ENTE DEL PARCO DEL CONERO
Via Peschiera n. 30
60020 SIROLO (AN)

DETERMINAZIONE DIRETTORIALE

Progetto: “Permesso di costruire per demolizione e ricostruzione di edificio con aumento entro il 40 per cento della volumetria esistente ai sensi dell'art. 2 commi 1 e 2 lettera b della L.R. n. 19/2010 (Piano Casa) e spostamento dell'area di sedime della nuova costruzione entro ml 50 rispetto a quella esistente; cambio di destinazione in due unità di civile abitazione, realizzazione di un interrato ad uso cantina, realizzazione di un pergolato con copertura non rigida e installazione dei pannelli solari sulla corte di proprietà - frazione Poggio 98/a – 60129 Ancona – SANATORIA.”.

<p style="text-align: center;">ENTE Parco Regionale del Conero Via Peschiera, 30 – 60020 Sirolo (AN)</p>	<p style="text-align: center;">VERBALE N. 93 COMMISSIONE TECNICA SEDUTA DEL 27/05/2020</p>
---	---	---

Foto 8: terre armate realizzate senza inserimento degli arbusti autoctoni (corbezzolo, ginestra, ecc.) e con disposizione degli elementi costruttivi difforme da quanto previsto nella Tav. A 14 Rev. 4 del 07/18.

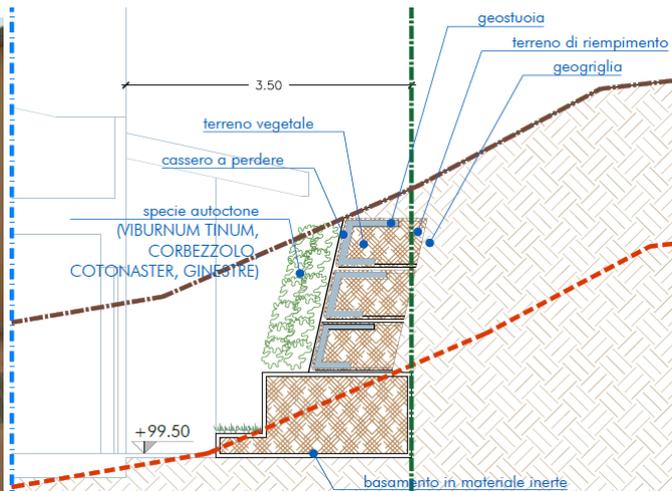
3. Per quanto concerne la terra armata, la difformità rispetto a quanto previsto nel progetto nullaostato, non è solamente legata alla diversa posizione, come descritto nella relazione, ma anche alla mancanza delle piante di specie arbustive, che dovevano essere inserite in fase di costruzione. Per quanto riguarda la diversa posizione delle terre armate rispetto al basamento costituito dalla gabbionata questa non contrasta con la normativa del Parco. Per quanto riguarda invece la mancanza delle piantine, l'opera realizzata non è conforme a quanto previsto dall'art. 3.27 del Regolamento, in quanto le Linee Guida AIPIN da questo richiamate precisano che *gli interventi a verde delle opere di sostegno devono prevedere oltre alle semine anche la messa a dimora di talee legnose e di arbusti autoctoni in zolla*.

Parere positivo alla sanatoria (presa d'atto) con la prescrizione che le terre armate dovranno essere completate con la piantumazione di piante arbustive di specie autoctone, per le motivazioni sopra riportate.

Foto da 17 a 18: cordoli di colore bianco tra il giardino inerbito ed il piazzale in ghiaio e cordoli in cemento di colore rosa presso l’accesso alla strada principale.

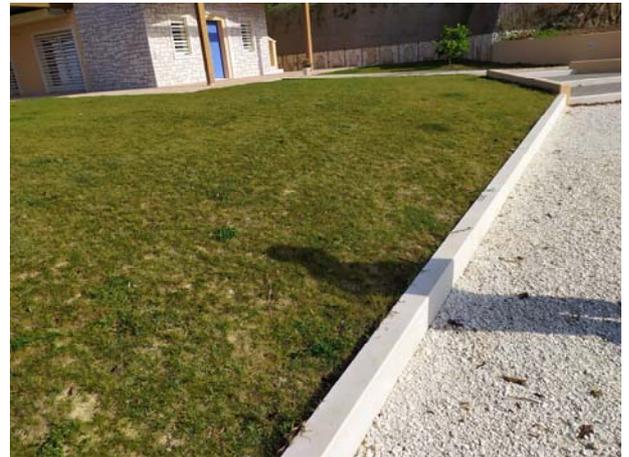
6. Per quanto concerne il cordolo tra il giardino e l’area in breccino adibita a parcheggio, **parere positivo** alla sanatoria (presa d’atto) in quanto tale cordolo non era previsto nel progetto nullaostato (rif. Tav A 19 – Colori e materiali stato di progetto) ma seppur di notevole impatto visivo, l’attuale normativa non pone un esplicito divieto a tali realizzazioni in ZTO “E”.

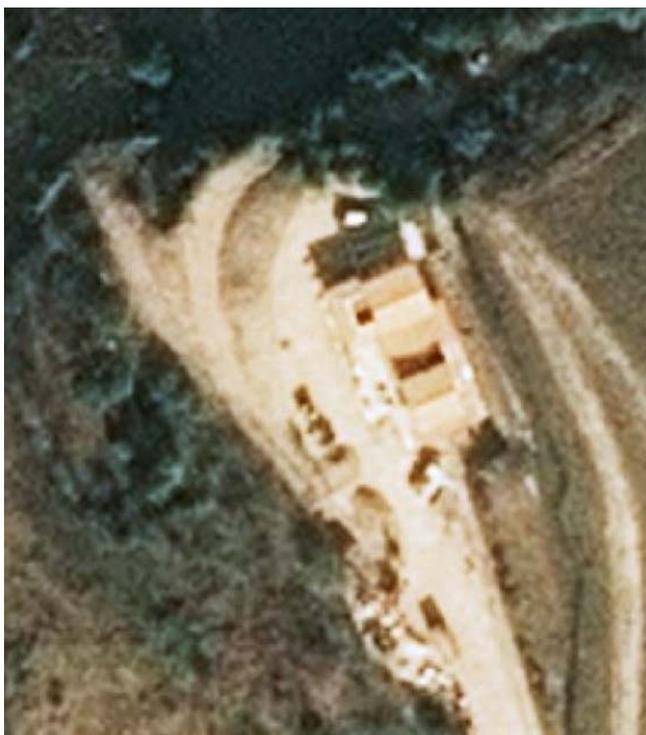
9. Per quanto riguarda i “percorsi in ghiaietto” che nella relazione vengono definiti “pedonali” ma in realtà hanno ampiezza, conformazione e tipologia dei materiali tali da essere ritenuti carrabili, si evidenzia che nel progetto nullaostato non erano previsti né scavi né riporti, né alcun tipo di intervento nell’area posta ad ovest della scarpata a valle dell’edificio: la scarpata stessa coincideva in gran parte con quella preesistente, e si raccordava con il terrazzamento sottostante, anch’esso preesistente. L’area, durante il periodo dei lavori, è stata in gran parte soggetta a riporti di rocce da scavo, come ben documentato dalle foto aeree di Google Earth. Successivamente lo stato dei luoghi ha subito ulteriori modifiche ma non è stato ripristinato: l’attuale morfologia risulta modificata rispetto a quella ante intervento, (si veda precedente punto relativo all’ampliamento del giardino), il pianoro completamente inerbito esistente a valle dell’edificio, è stato trasformato in una strada inclinata e imbrecciata; anche la porzione di scarpata a valle del pianoro preesistente, è stata rimodellata, allargando la stradina, anch’essa preesistente, che tra l’altro si trova in parte al di fuori di ogni rilievo, sia *ante* che *post* intervento;

Parere positivo alla sanatoria (presa d'atto) *con le seguenti prescrizioni:*

- le superfici dovranno essere inerbite con semente autoctona seguendo quanto previsto dalle *Linee guida per la raccolta di seme in praterie ricche di specie* consultabile al link <http://www.daapv.unipd.it/SALVERE/LineeGuidaRaccoltaSemePraterieSeminaturali.pdf> ed in particolare con le tecniche della *raccolta per aspirazione* (pag. 11) o con le tecniche di *Raccolta di Erba verde e Fieno* (da pag. 7) (o in alternativa valutare e motivare *danno senza possibilità di ripristino*).
- la totalità delle scarpate presenti lungo entrambi i lati delle stradine, dovranno essere piantumate con specie arboree e arbustive autoctone di roverella, alaterno, corbezzolo, sorbi (degli uccellatori, domestico e ciavardello), acero campestre, ginestra, sanguinello, ginepro rosso, prugnolo, biancospino;

Fig. 9: stralcio della Tav. A02b Planimetria Generale – Piano degli abbattimenti - del settembre 2016.

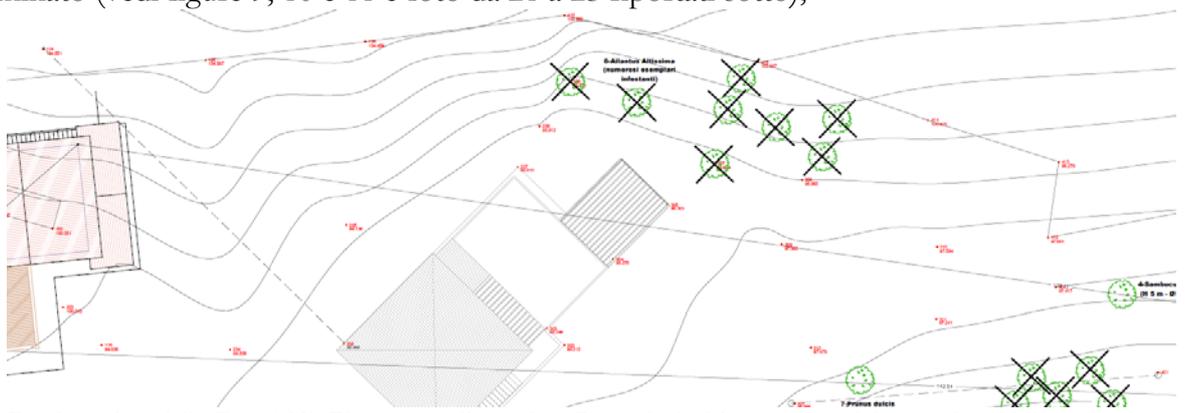
- L'andamento "curvo" del percorso inizialmente previsto in progetto, assecondava l'andamento naturale della scarpata, caratterizzato da un piccolo "rilievo" tra il pianoro in cui si trovava il vecchio edificio e quello su cui è stato realizzato il nuovo, rilievo che è stato completamente eliminato (vedi figure 9, 10 e 11 e foto da 21 a 23 riportati sotto);

Parere positivo alla sanatoria (presa d'atto) per quanto riguarda l'andamento diritto del camminamento anziché curvo con prescrizione di messa a dimora di piante ricadenti a mascheramento del muro di cemento e **parere negativo** alla sanatoria per quanto riguarda la pavimentazione (per tipologia e caratteristica impermeabile della stessa) con sanzione per *danno con possibilità di ripristino* e ingiunzione del ripristino con ghiaio al posto delle betonelle.

Fig. 10: stralcio della Tav. A05b Planimetria Generale – Stato di Progetto – del luglio 2018.

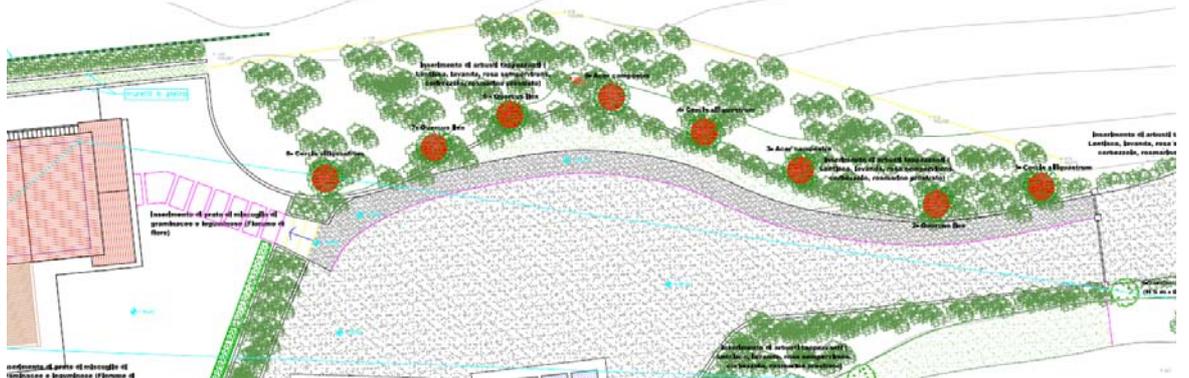
garantivano la completa mitigazione visiva (vedi stralcio della *Tav. A05b Planimetria Generale – Stato di Progetto* riportato in fig. 10);

Fig. 11: stralcio della Tav. A02 Planimetria Generale – Stato di Fatto - del gennaio 2020.

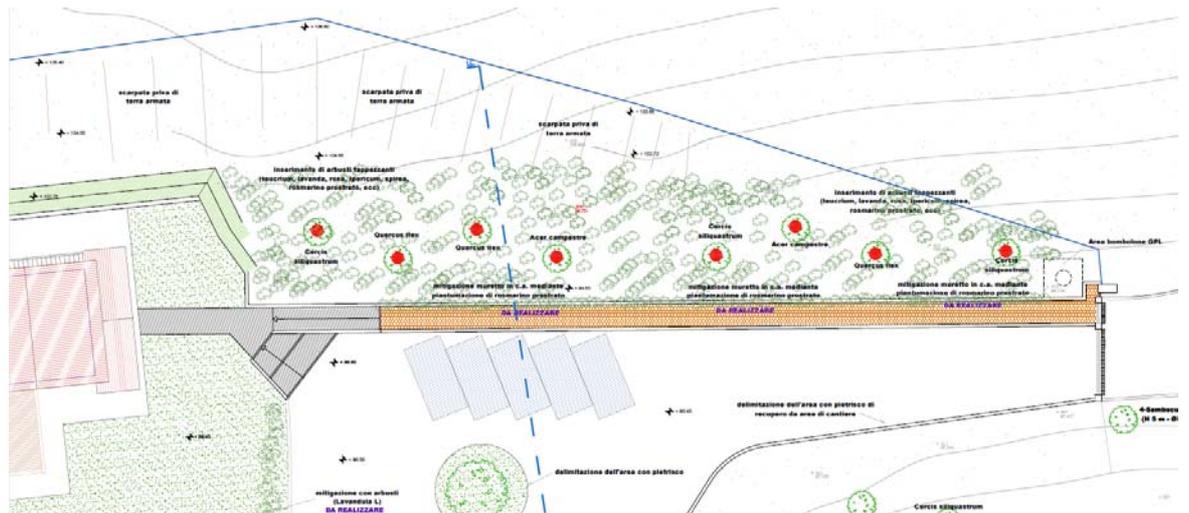
- Sia nella Tav. A02 "Planimetria Generale Stato di Fatto", che in quella Tav. A03 "Planimetria Generale Opere in Difformità", sono stati inseriti anche interventi progettuali non ancora realizzati, sia già nullaostati, che in variante, che, in entrambi i casi, non hanno nulla a che fare con la sanatoria, che per definizione è riferita ad opere e interventi già realizzati. Al riguardo, in un incontro effettuato presso gli uffici del Parco in data 20/12/19, si era chiesto proprio di indicare nella documentazione della sanatoria solamente le opere e gli interventi realizzati in difformità al progetto nullaostato, e di tenere separate le opere e interventi non realizzati che si intende stralciare dal progetto o realizzare in maniera diversa, (oggetto di variante), nonché gli interventi (prevalentemente sulla vegetazione) che devono ancora essere realizzati, nel rispetto del progetto;

Fig. 12: stralcio della Tav. A08 – Verifica permeabilità Stato di Fatto, con indicazione in giallo della superficie conteggiata dai progettisti come “area resa permeabile”.

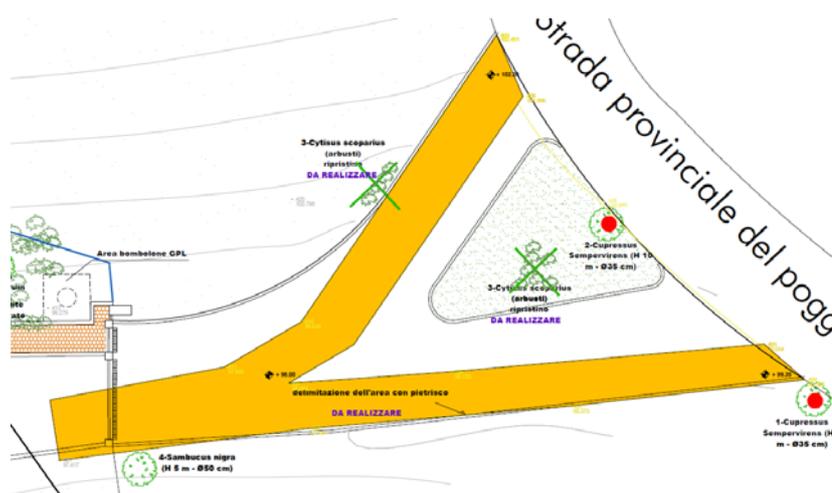
- Per quanto riguarda infine il rispetto del Regolamento all'art. 3.26 *Edilizia ecosostenibile - Permeabilità del suolo e sottrazione di suolo*, per cui *nelle zone E, di cui al Dm 1444/68, in ogni tipo di intervento va quindi rispettato il sistema della permeabilità esistente ed eventuali nuove aree impermeabili possono essere realizzate solo se strettamente necessarie all'attività agricola o compensate con la rimozione di superfici impermeabili già esistenti non più utili; in queste zone non concorrono a creare superfici impermeabili, le aree necessarie per realizzare gli interventi ammessi dal PdP e le aree destinate alla realizzazione di marciapiedi perimetrali all'edificio e le superfici con indice di permeabilità uguale o superiore all'85 %*, l'area della superficie asfaltata della viabilità originaria che sarebbe stata rimossa, a compensazione della minore permeabilità della pavimentazione in blocchetti rispetto alla pavimentazione in ghiaio, indicata nella tav. A08 “Verifica permeabilità Stato di Fatto”, viene sovrastimata, come visibile dal confronto tra lo stralcio in Fig. 12 e le foto riportate sotto;

Figure 13 e 14: dal confronto delle foto aeree su Google Earth è evidente l'arretramento della scarpata.

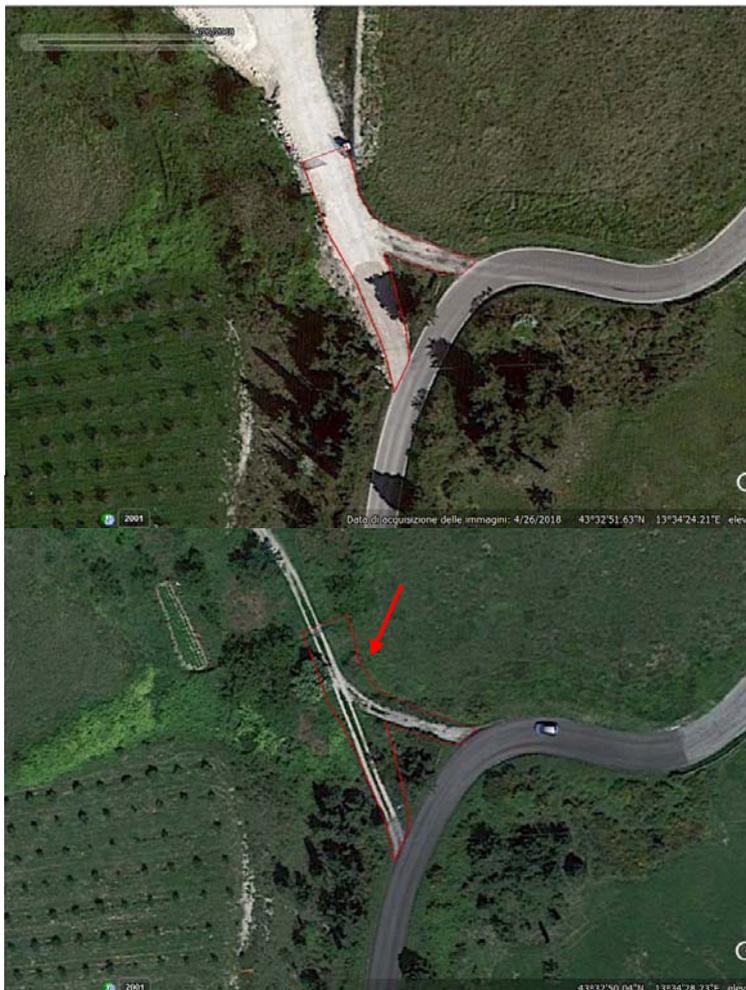
15. Eliminazione delle ginestre radicate a monte dell'accesso e nell'aiuola centrale (erroneamente indicate nel progetto originario come *Cytisus scoparius*). Al riguardo la relazione omette di evidenziare che la scarpata stessa su cui erano radicate le piante, posta subito a monte dell'accesso stradale, è stata riprofilata (figure 13 e 14),

Parere positivo alla sanatoria (presa d'atto) con la prescrizione di piantumazione con ginestre sia nella scarpata a monte dell'accesso che nell'aiuola centrale.

Fig. 1: stralcio Tav. A 14 Rev. 4 del 07/18.

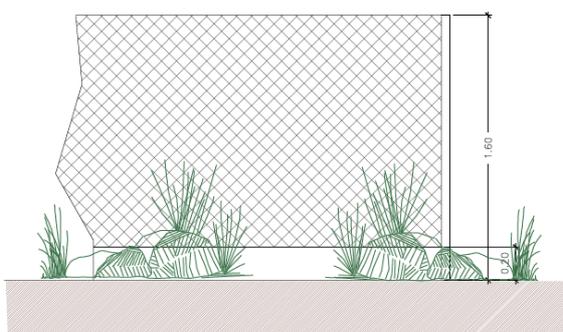
3. Per quanto concerne la terra armata, la difformità rispetto a quanto previsto nel progetto nullaostato, non è solamente legata alla diversa posizione, come descritto nella relazione, ma anche alla mancanza delle piante di specie arbustive, che dovevano essere inserite in fase di costruzione. Per quanto riguarda la diversa posizione delle terre armate rispetto al basamento costituito dalla gabbionata questa non contrasta con la normativa del Parco. Per quanto riguarda invece la mancanza delle piantine, l'opera realizzata non è conforme a quanto previsto dall'art. 3.27 del Regolamento, in quanto le Linee Guida AIPIN da questo richiamate precisano che *gli interventi a verde delle opere di sostegno devono prevedere oltre alle semine anche la messa a dimora di talee legnose e di arbusti autoctoni in zolla*.

Foto 8: terre armate realizzate senza inserimento degli arbusti autoctoni (corbezzolo, ginestra, ecc.) e con disposizione degli elementi costruttivi difforme da quanto previsto nella Tav. A 14 Rev. 4 del 07/18.

Parere positivo alla sanatoria (presa d'atto) con la prescrizione che le terre armate dovranno essere completate con la piantumazione di piante arbustive di specie autoctone, per le motivazioni sopra riportate.

Foto 19 e 20: scala di raccordo tra la corte principale dell'edificio e la porzione di giardino posta ad una quota inferiore, sul lato nord.

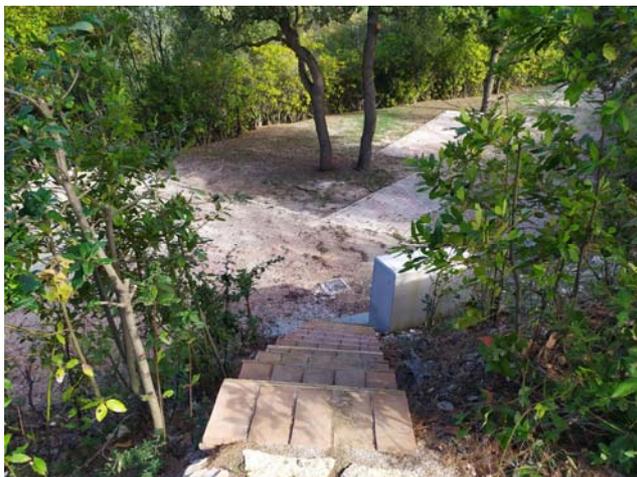
7. Per quanto concerne la scala esterna sul lato nord-nordovest questa è stata realizzata, oltre che con andamento difforme, anche con materiali difformi rispetto a quanto nullaostato, e la documentazione presentata non fa menzione di questa seconda difformità. Detta scala presenta struttura in cemento (basamento) e muratura di mattoni pieni, anziché in legno.

L'uso del mattone pieno è in linea con l'art. 13.1, poiché si tratta di un materiale utilizzato nella tradizione costruttiva locale, mentre il basamento in cemento a vista no.

Parere positivo alla sanatoria (presa d'atto) con la prescrizione che l'opera venga completata coprendo le parti in cemento a vista con mattoni, per le motivazioni sopra riportate.

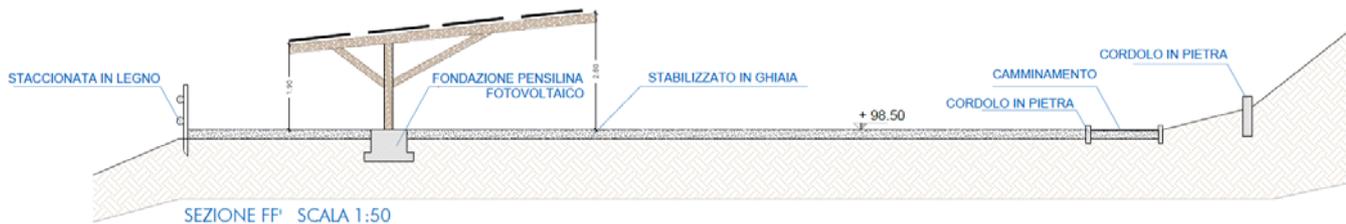
- Gli sbancamenti realizzati a monte del camminamento risultano difformi rispetto al progetto nullaostato, in cui la scarpata esistente non subiva modifiche (vedi sezione F-F' della Tav. A 14 Rev. 3 del 04/18 e Rev. 4 del 07/18 in cui non erano previsti sbancamenti o riporti di terreno).

Fig. 10: stralcio della Tav. A05b Planimetria Generale – Stato di Progetto – del luglio 2018.

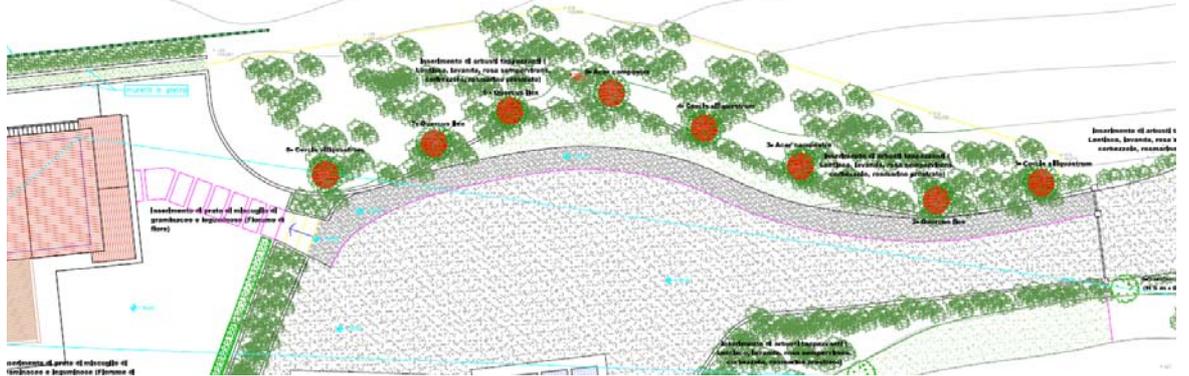
- L'andamento "curvo" del percorso inizialmente previsto in progetto, assecondava l'andamento naturale della scarpata, caratterizzato da un piccolo "rilievo" tra il pianoro in cui si trovava il vecchio edificio e quello su cui è stato realizzato il nuovo, rilievo che è stato completamente eliminato (vedi figure 9, 10 e 11 e foto da 21 a 23 riportati sotto);

Fig. 12: stralcio della Tav. A08 – Verifica permeabilità Stato di Fatto, con indicazione in giallo della superficie conteggiata dai progettisti come “area resa permeabile”.

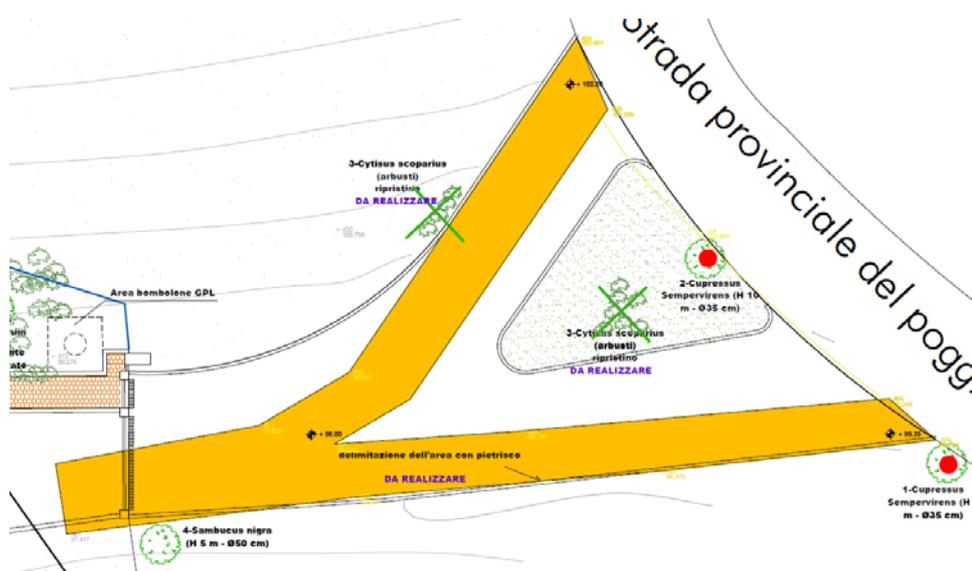
- Per quanto riguarda infine il rispetto del Regolamento all'art. 3.26 *Edilizia ecosostenibile - Permeabilità del suolo e sottrazione di suolo*, per cui nelle zone E, di cui al Dm 1444/68, in ogni tipo di intervento va quindi rispettato il sistema della permeabilità esistente ed eventuali nuove aree impermeabili possono essere realizzate solo se strettamente necessarie all'attività agricola o compensate con la rimozione di superfici impermeabili già esistenti non più utili; in queste zone non concorrono a creare superfici impermeabili, le aree necessarie per realizzare gli interventi ammessi dal PdP e le aree destinate alla realizzazione di marciapiedi perimetrali all'edificio e le superfici con indice di permeabilità uguale o superiore all'85 %, l'area della superficie asfaltata della viabilità originaria che sarebbe stata rimossa, a compensazione della minore permeabilità della pavimentazione in blocchetti rispetto alla pavimentazione in ghiaino, indicata nella tav. A08 "Verifica permeabilità Stato di Fatto", viene sovrastimata, come visibile dal confronto tra lo stralcio in Fig. 12 e le foto riportate sotto;
